**ANEP**ADMINISTRACIÓN
NACIONAL DE
EDUCACIÓN PÚBLICACND
CORPORACIÓN NACIONAL
PARA EL DESARROLLO**LLAMADO
PÚBLICO A OFERTAS
Nº 18/2024****Fideicomiso de Infraestructura Educativa Pública
Administración Nacional de Educación Pública**

COMUNICADO Nº 06

06/12/2024**PREGUNTA 17:**

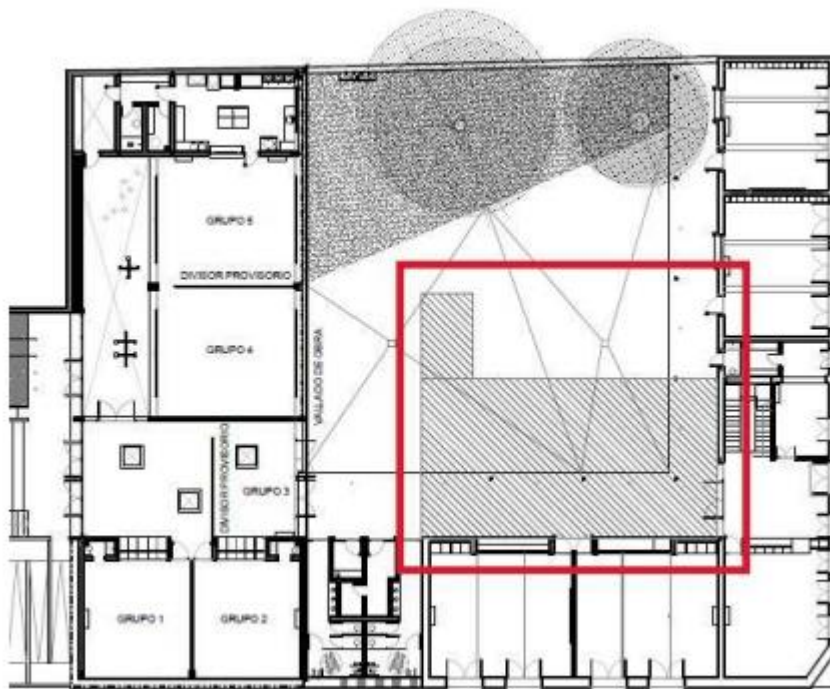
PREGUNTA: 20:

Se consulta si la cubierta indicada en plano es de techo liviano o de losa.

RESPUESTA 20:

El techo de ese sector es liviano: se agrega archivo con foto.
